改善箇所説明図

走行装置(リアホイール)

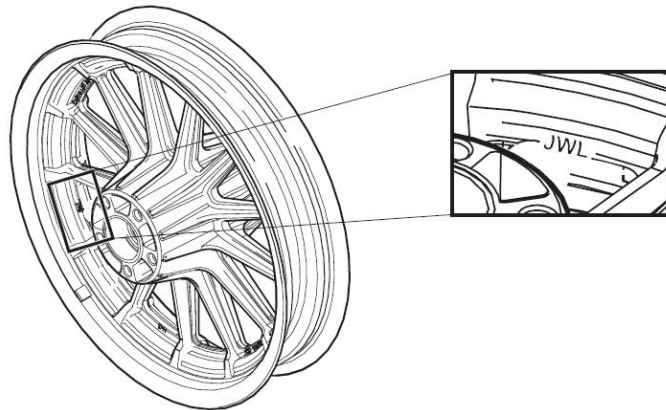
基準不適合発生箇所

リアホイールにおいて、「二輪自動車用軽合金製ディスクホイールの技術基準」に規定されている当該技術基準に適合することを保証された製品に対して行う表示（JWL マーク及び車両若しくはホイールの製造者名又は商標）がされていないため、保安基準の適合性が確認できない。

対策品
(JWL マークのついたリアホイール)

改善の内容

全車両、当該部品を良品と交換する。
